Oggetto: **COMUNI DI NULVI, PLOAGHE e OSILO (SS) – Potenziamento del Parco eolico Nulvi Ploaghe con potenza complessiva pari a 121,5 MW.**
Procedura riferita al Decreto legislativo n. 152/2006 – VIA
Proponente: Società ERG Wind Sardegna s.r.l.
Parere tecnico istruttorio negativo della DG ABAP – Comunicazione alla Società ERG Wind Sardegna s.r.l. ai sensi dell'art. 10-bis della legge n. 241 del 1990.

PARERE TECNICO ISTRUTTORIO DELLA DIREZIONE GENERALE ARCHEOLOGIA, BELLE ARTI E PAESAGGIO

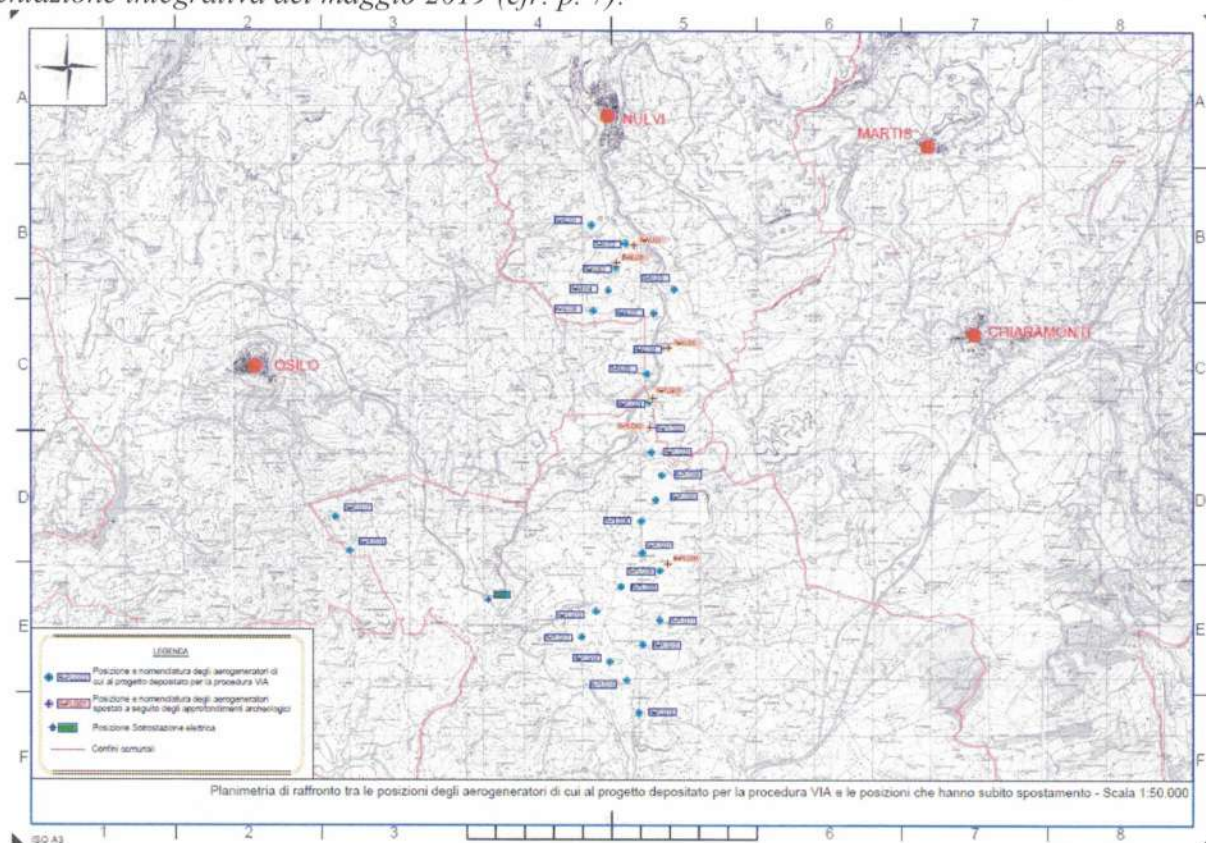
Gli spostamenti sono dovuti alla vicinanza degli aerogeneratori a beni archeologici puntuali. Gli altri aerogeneratori non hanno subito spostamento alcuno. La planimetria che segue mostra il raffronto tra le posizioni di cui al progetto depositato per la procedura di VIA e le posizioni degli aerogeneratori che hanno subito spostamento per effetto degli approfondimenti richiesti dal MATTM" (cfr. pp. 5-6), producendo di conseguenza la seguente planimetria di confronto tra il layout presentato con l'istanza di VIA e la documentazione integrativa del maggio 2019 (cfr. p. 7):

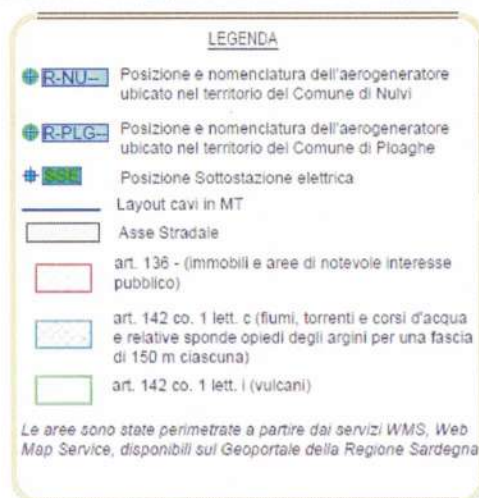
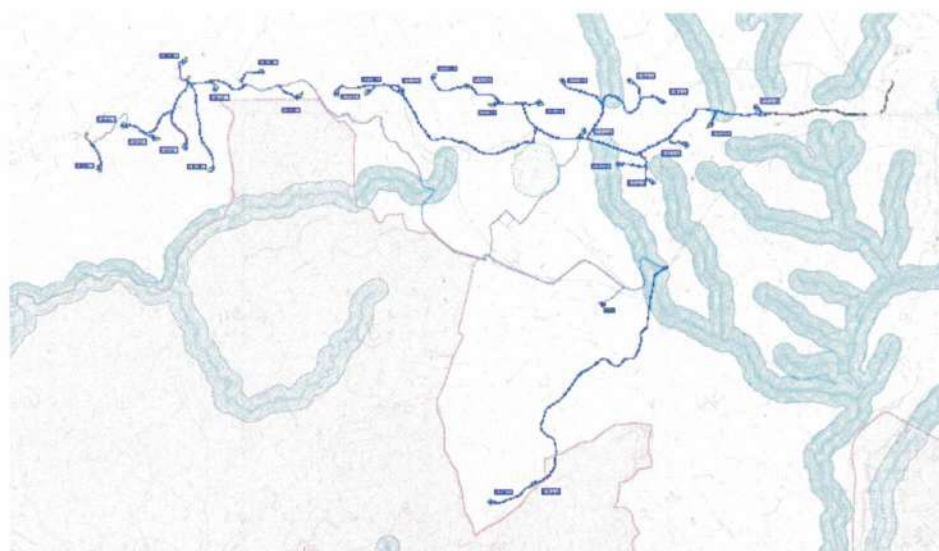
si concorda con la Soprintendenza nel ritenere che il progetto, anche nella sua ultima formulazione, inciderebbe negativamente sulla stratificazione insediativa storica del territorio, spezzando la continuità visiva tra i beni che la compongono. Considerato pertanto l'elevatissimo impatto dell'opera sul tessuto insediativo antico, si reputano la proposta di integrazioni e modifiche al progetto e l'intera proposta progettuale insufficienti, oltre che potenzialmente capaci di alterare in modo negativo la percezione dell'area interessata.

Si conferma pertanto il parere contrario alla realizzazione dell'opera >.

("Carta dei vincoli nel bacino visivo (Vincoli paesaggistici)" – ver. 03/08/2018)

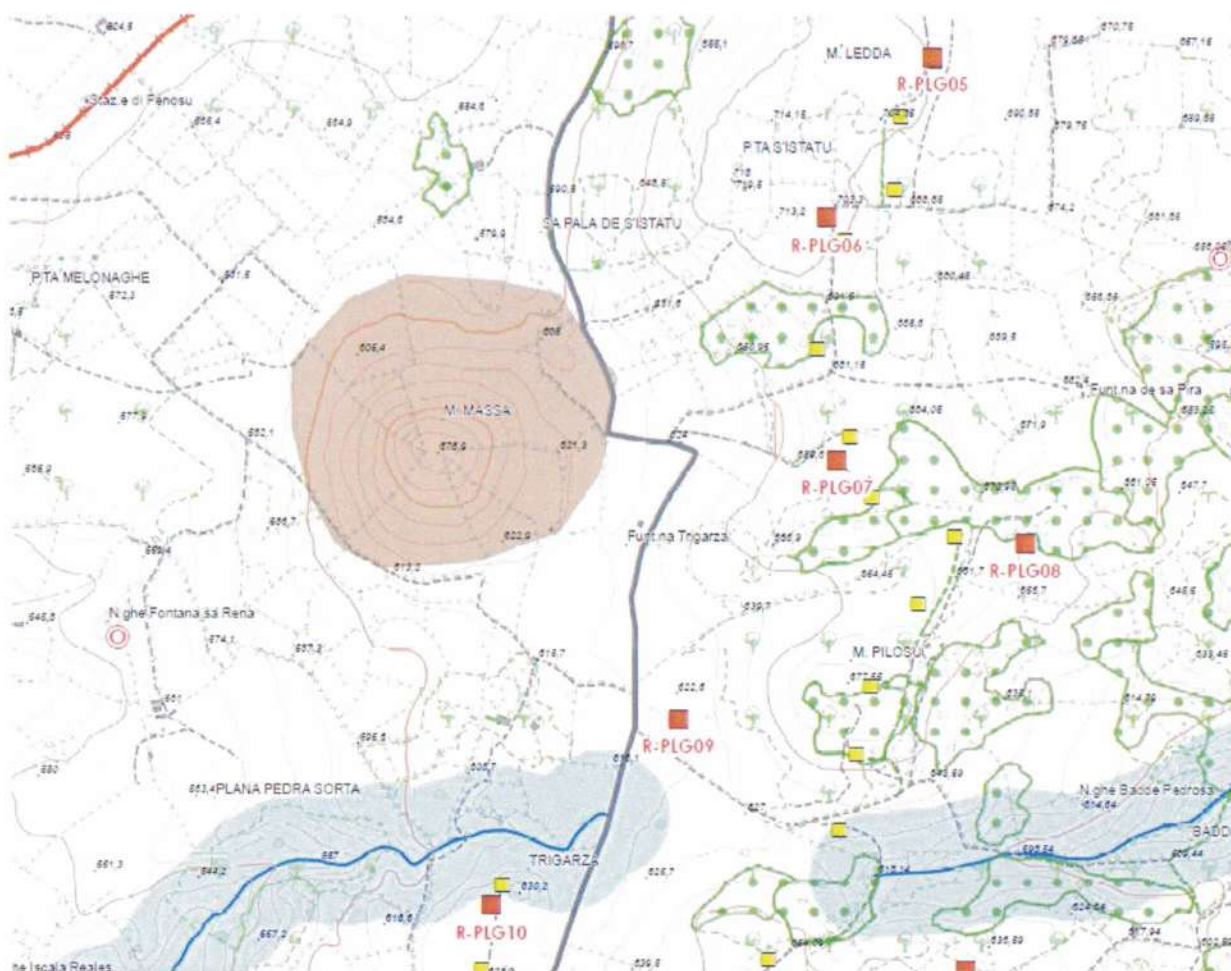
CONSIDERATO che una parte del quadro vincolistico gravante nell'area vasta del progetto di cui trattasi è descritto dalla Società ERG Wind Sardegna s.r.l. nei seguenti elaborati cartografici:
